Modulo per la presentazione delle osservazioni per i piani/programmi/progetti sottoposti a procedimenti di valutazione ambientale di competenza statale

ID: Codice procedura (ID_VIP/ID_MATTM):10844

Impianto per la produzione di energia elettrica da fonte eolica, costituito da 6 aerogeneratori della potenza complessiva di 37,2 MW, un sistema di accumulo da 25 MW e relative opere connesse in località "Rempillo" nel comune di Pitigliano (GR).

TESTO DELLE OSSERVAZIONI

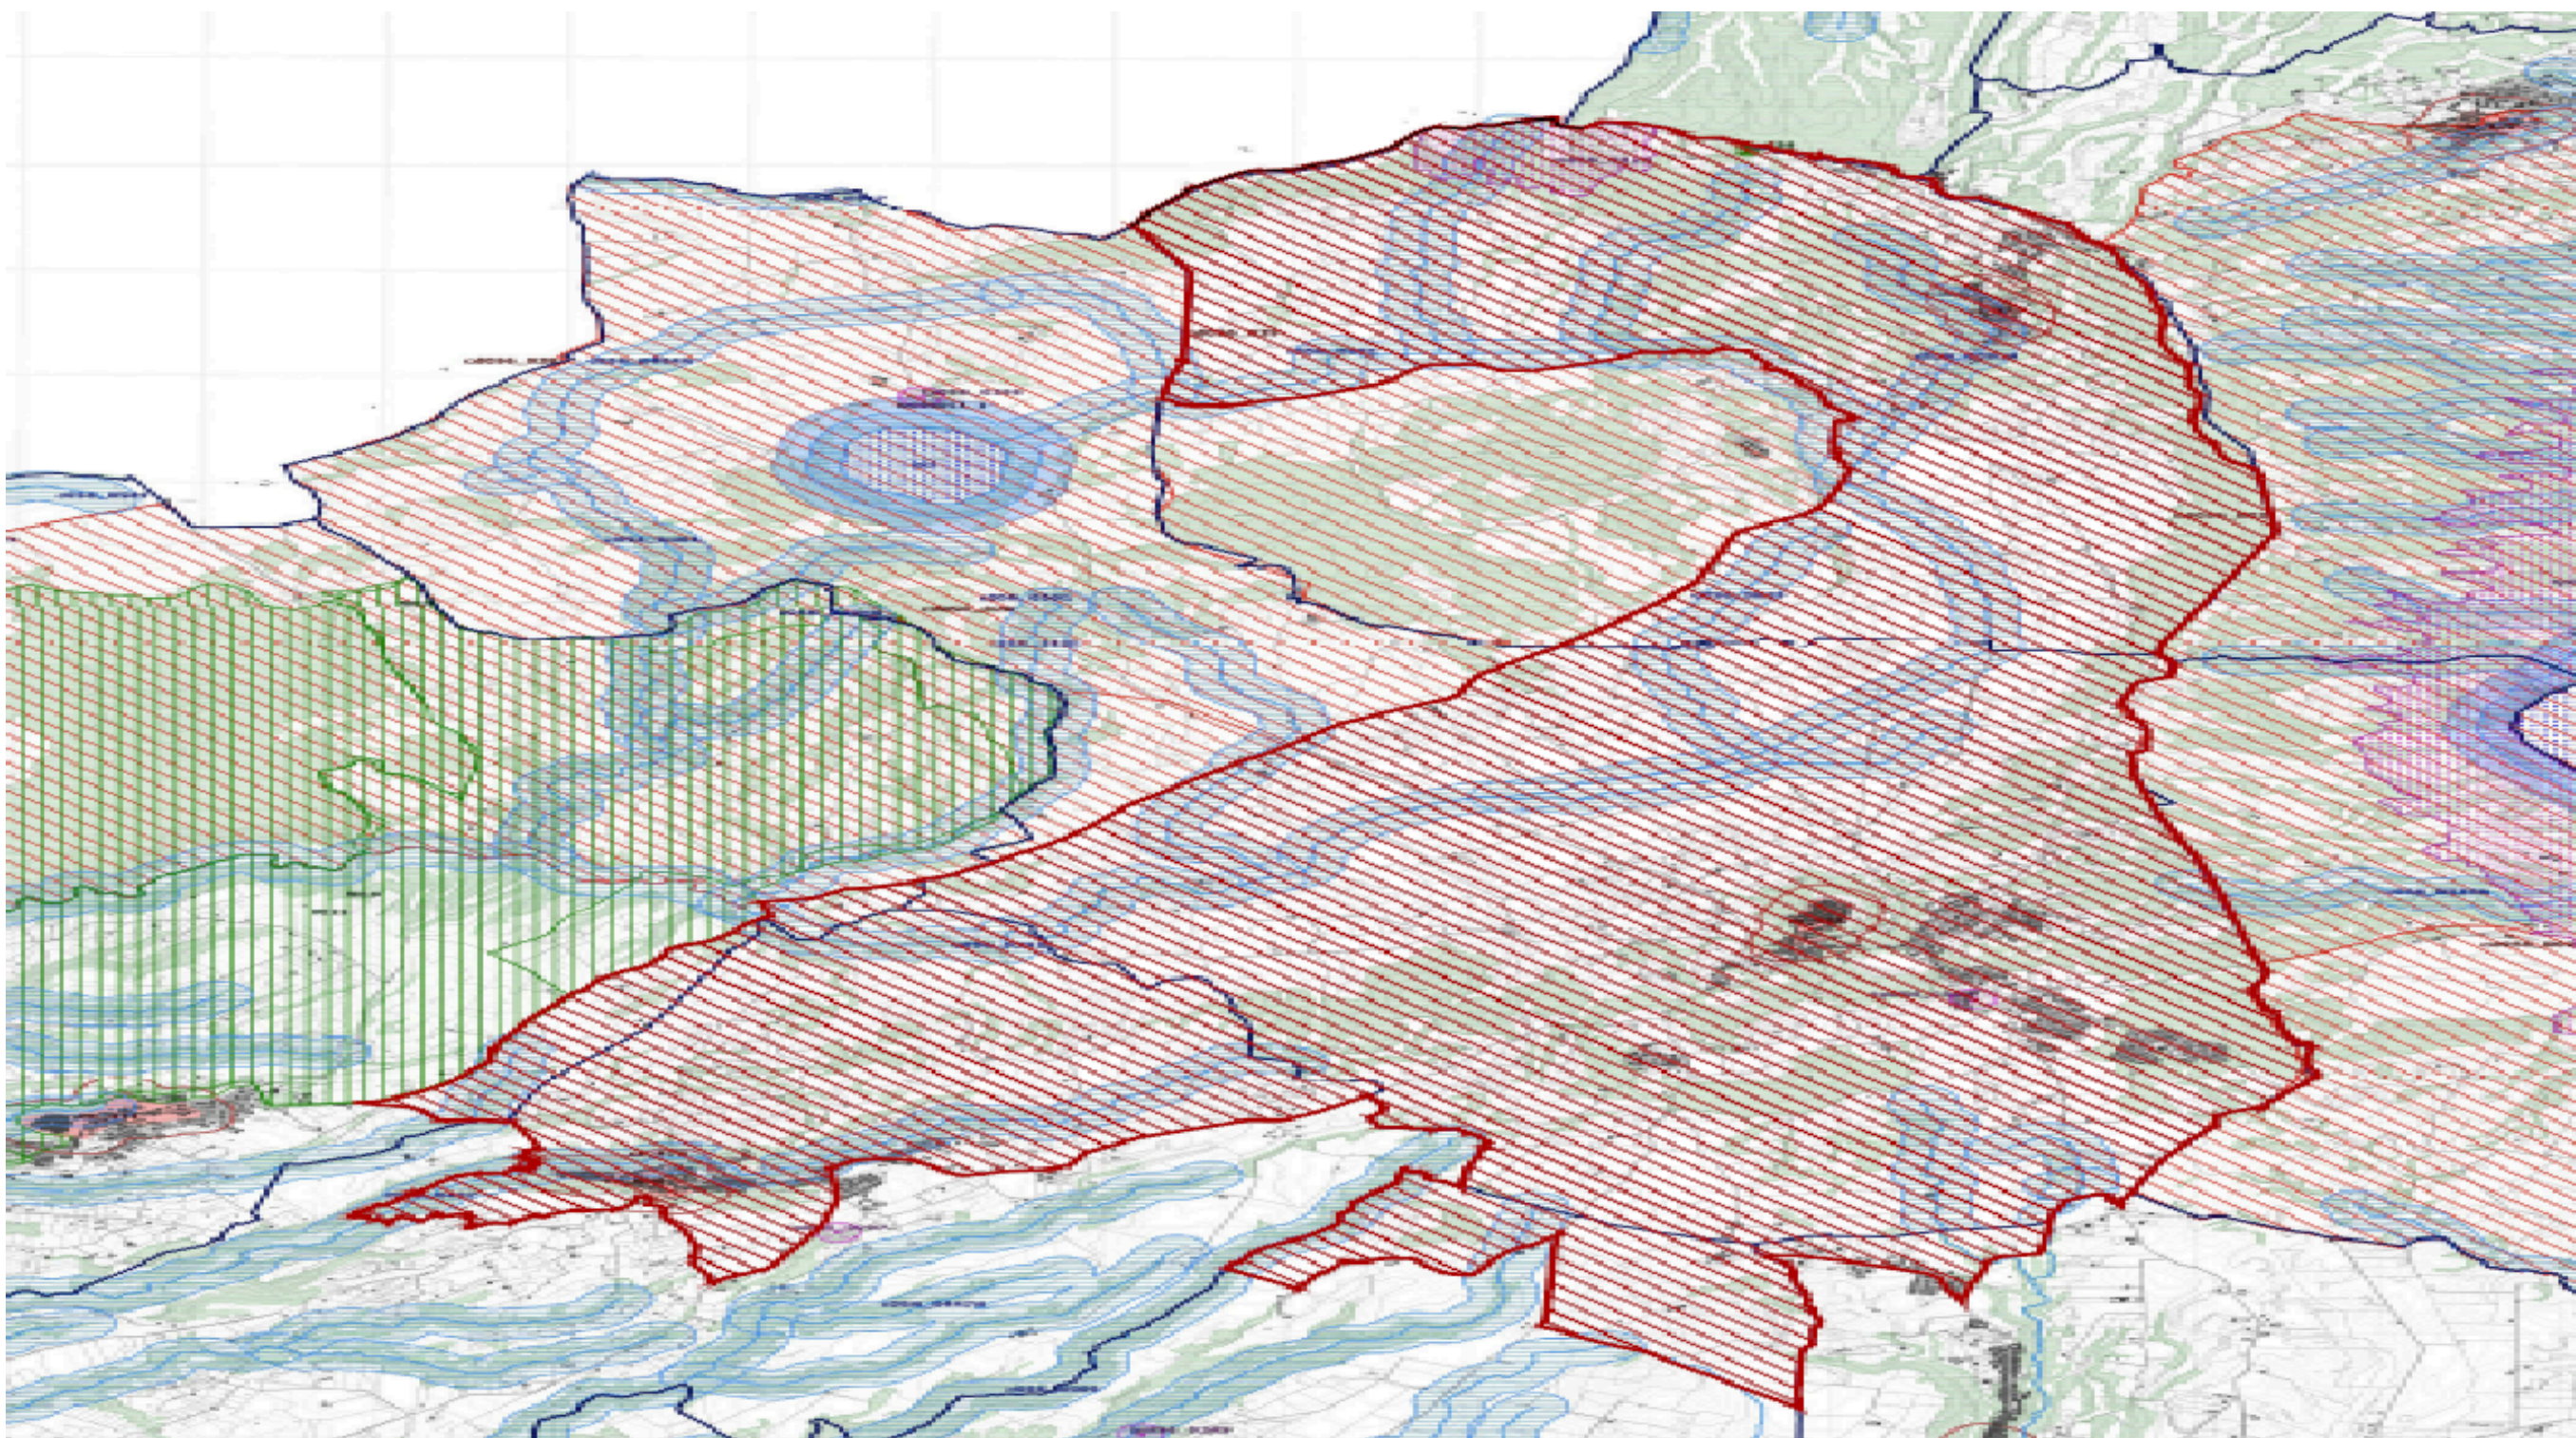
l'immagine n. 2 dell' ALLEGATO) all'area di notevole interesse pubblico " Conca del lago di Bolsena" (D.M. 24.10.1960). Praticamente una vasta zona che per interesse paesaggistico e naturalistico oltre che storico, archeologico e identitario rappresenta un unicum nel panorama nazionale.

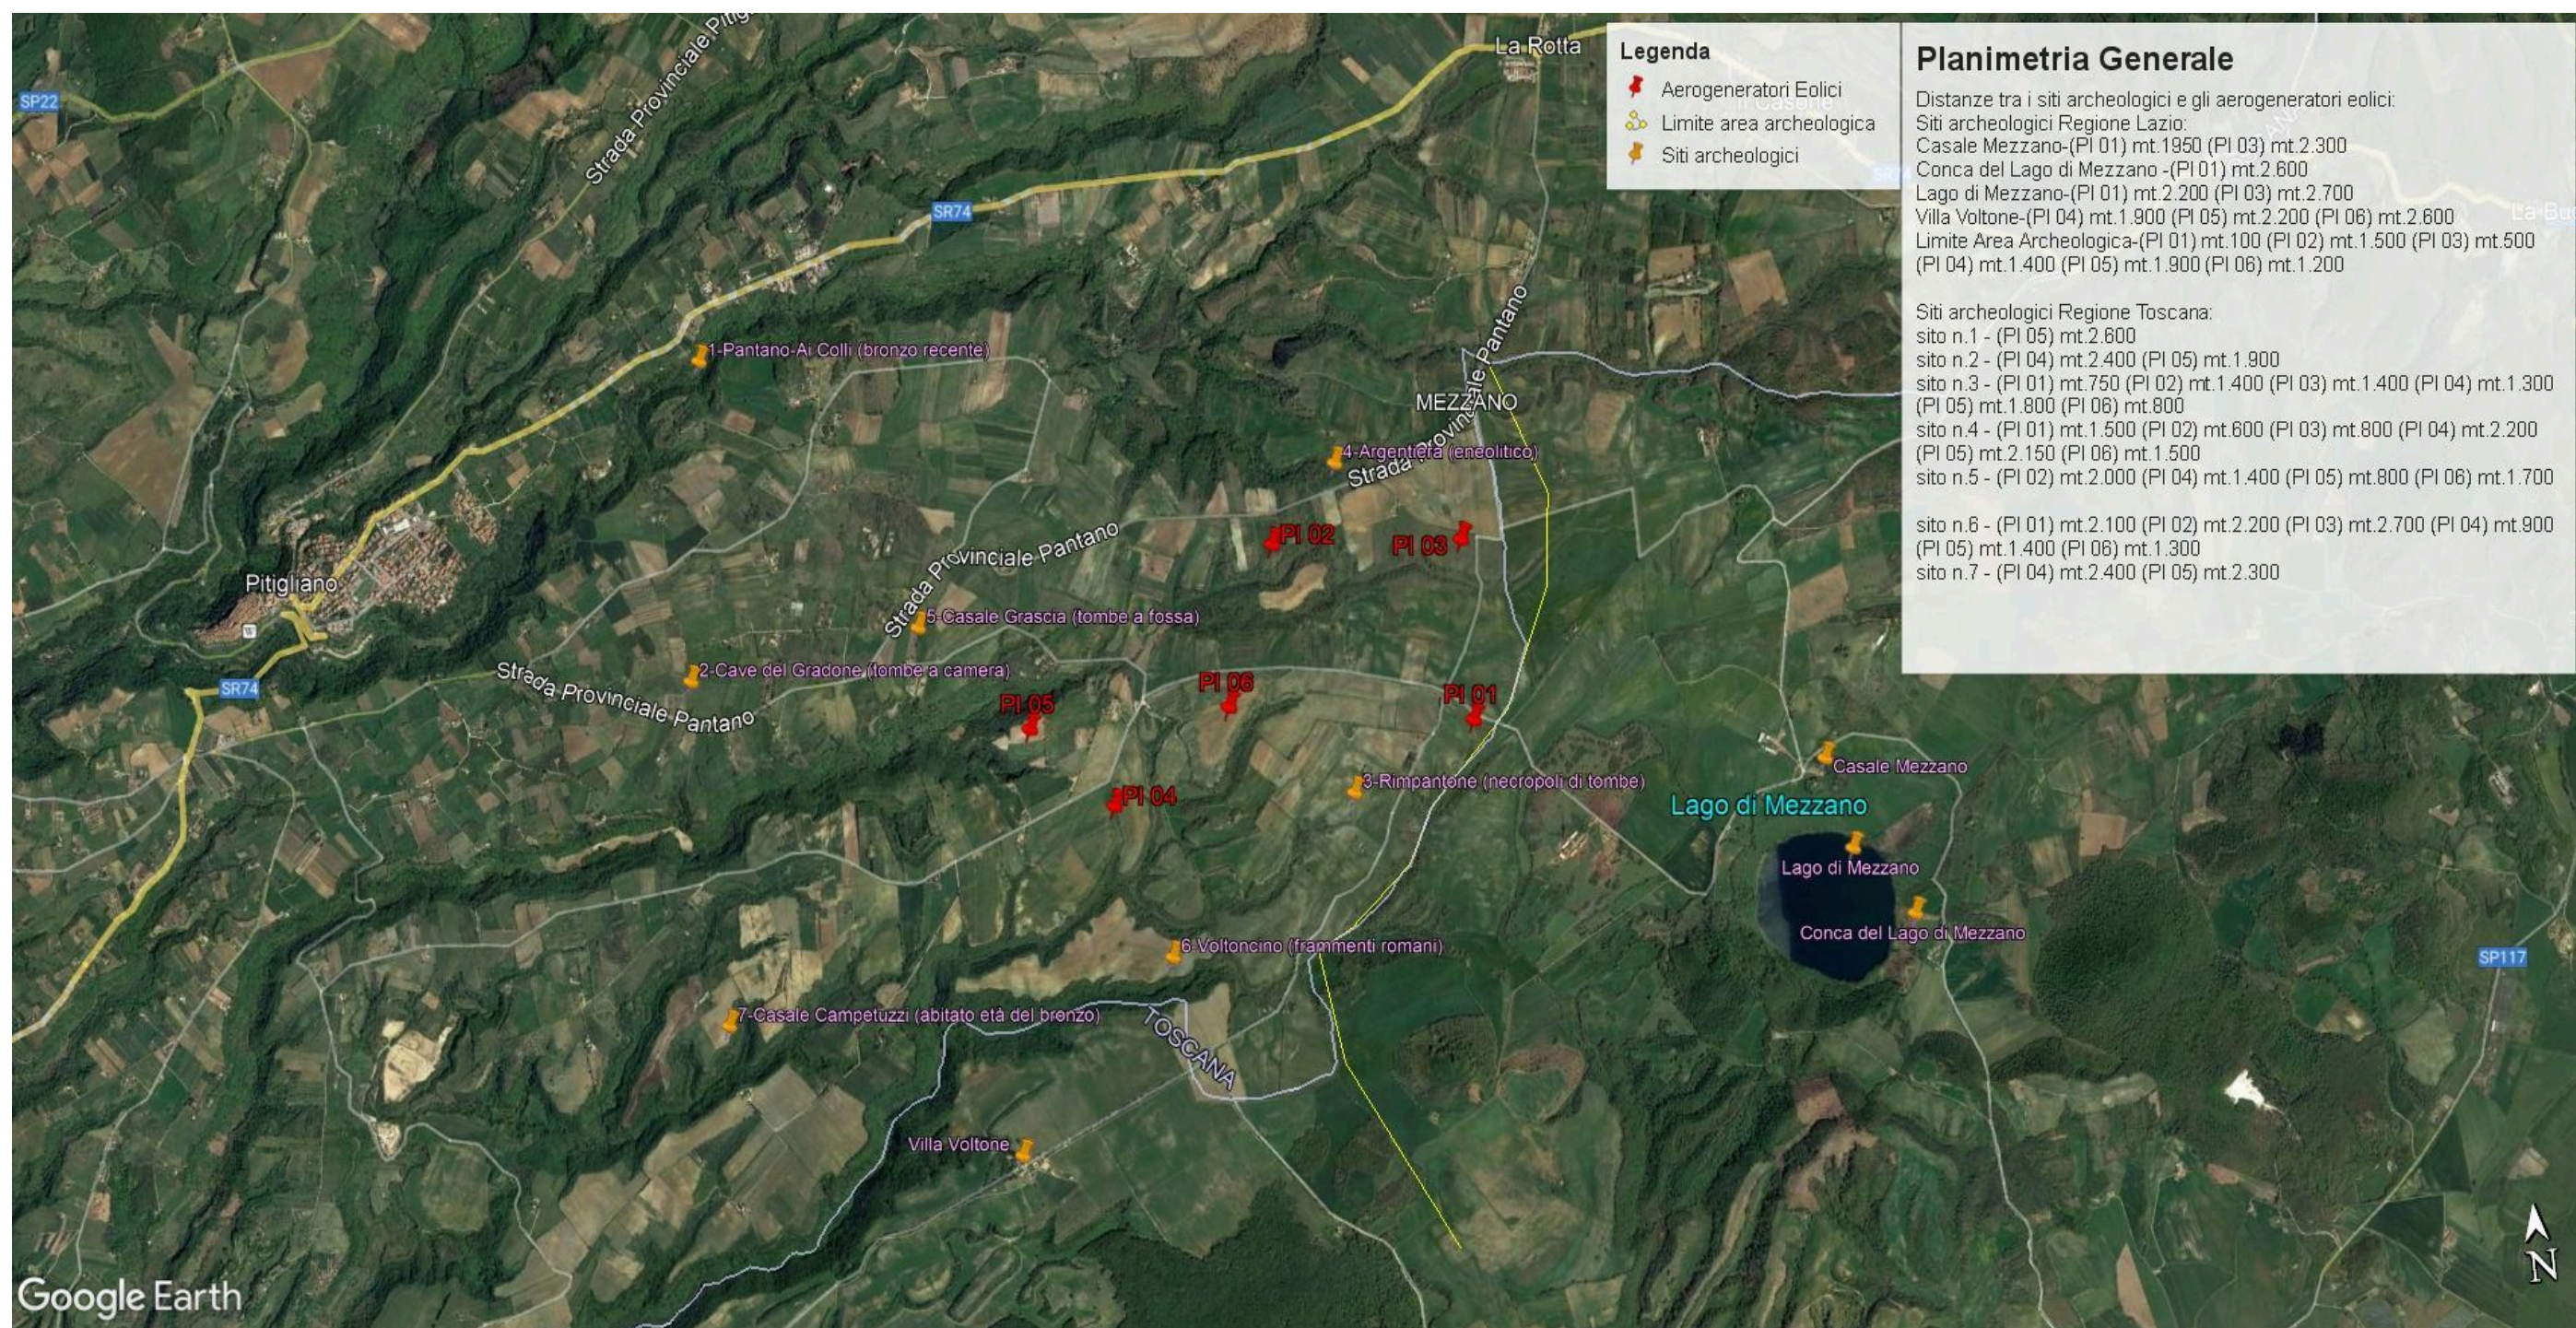
Inoltre, la zona in cui insisterebbe l'impianto eolico industriale Rempillo è compresa nelle fasce di rispetto di 3 km di diversi beni archeologici tutelati dalla parte II del Codice dei Beni Culturali (vedi

Allegato, immagine n. 3). Inoltre le pale P04 e P05 ricadono all'interno di un'area archeologica che la Proponente vorrebbe cancellare per il semplice fatto che non è riportata nel documento regionale ma nel documento provinciale come meglio dettagliato nell'Osservazione n. 5. Alla luce di quanto documentato appare chiaro quindi che la collocazione dell'impianto non ha tenuto conto alcuno dei vincoli dell'area nella quale è stato progettato e l'inserimento dell'impianto eolico nel paesaggio e sul territorio non è corretto (Allegato IV delle Linee guida nazionali di cui al D.M dello Sviluppo economico del 10.09.2010).

Immagine n. 4 Situazione di saturazione da impianti FER nella provincia di Viterbo. Non sono riportati gli impianti fotovoltaici e agrivoltaici che hanno inciso per buona parte nel cumulo di impianti FER per superare già nel 2023 gli obiettivi del PNIEC assegnati alla Regione Lazio per il 20230.

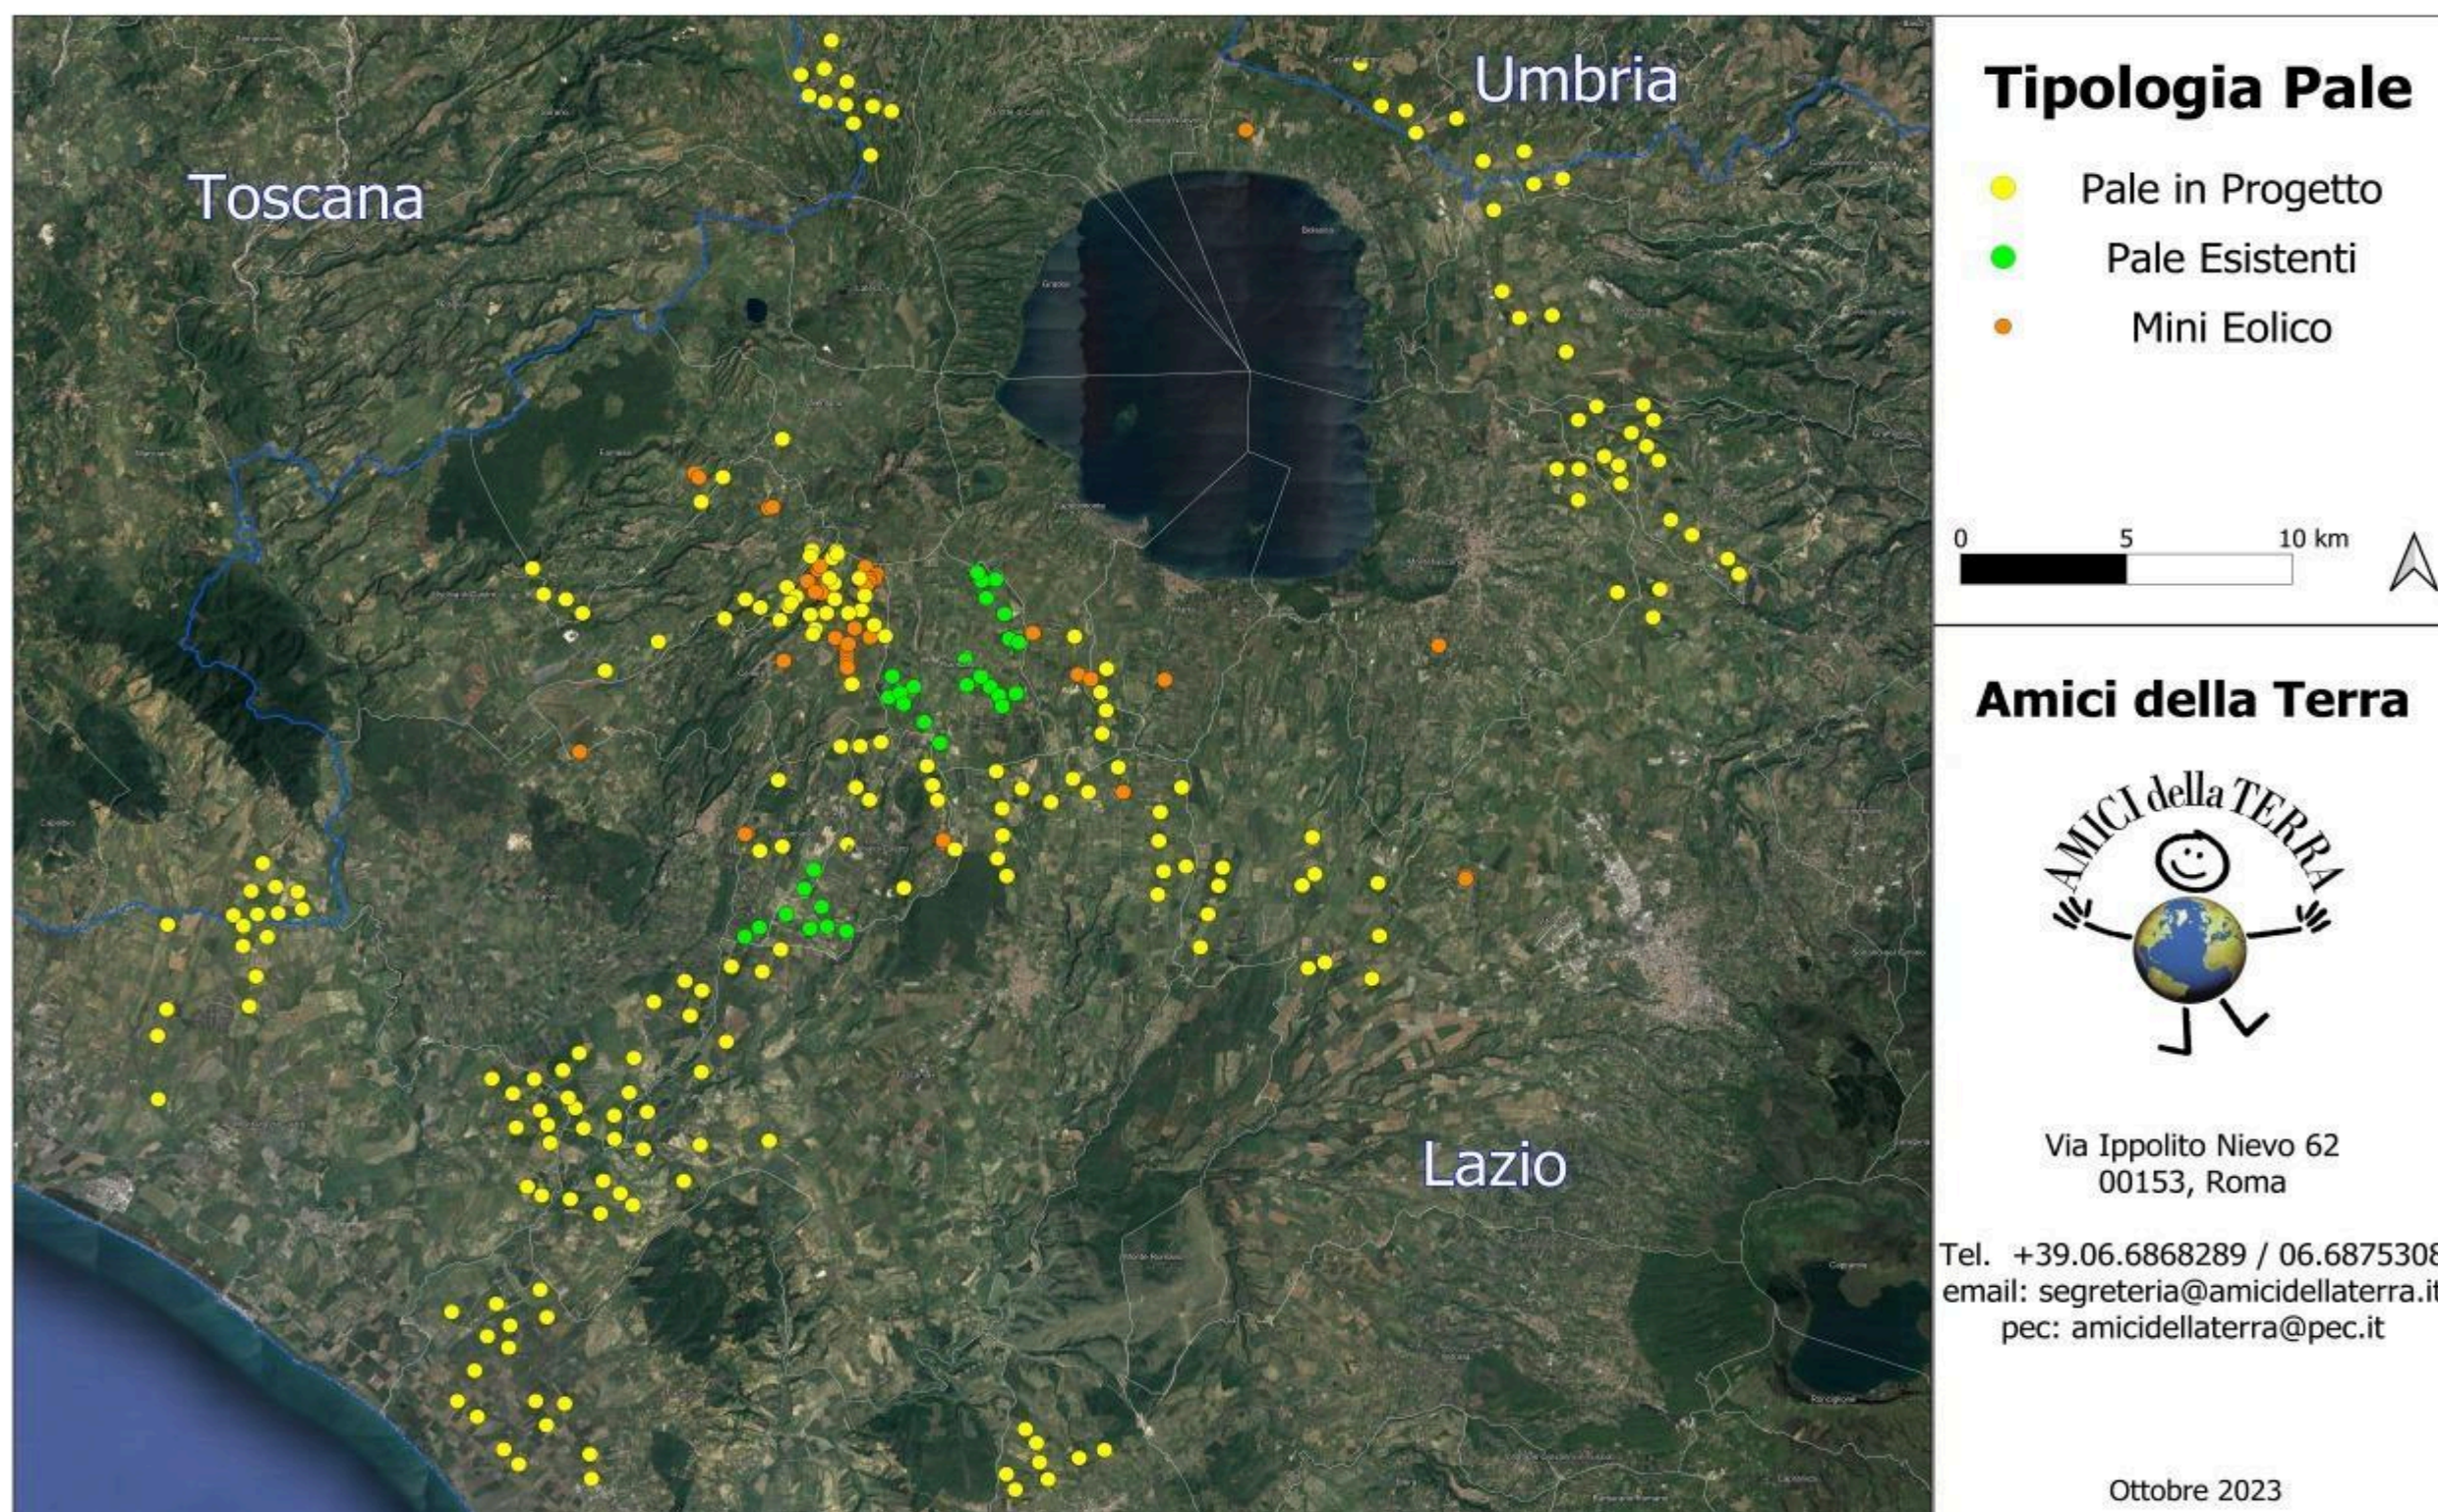
nn. 1 e 2 e crea anche degli impatti negativi anche sui beni naturalistici come verrà dettagliato nell'Osservazione n. 4. Inoltre andrebbe a sommarsi al già enorme cumulo di impianti eolici e fotovoltaici e geotermici che già creano una elevata criticità ambientale nella provincia di Viterbo e interferiscono anche con il territorio toscano come si può vedere dalle immagini nn. 4 e 5 dell'Allegato n. 1.
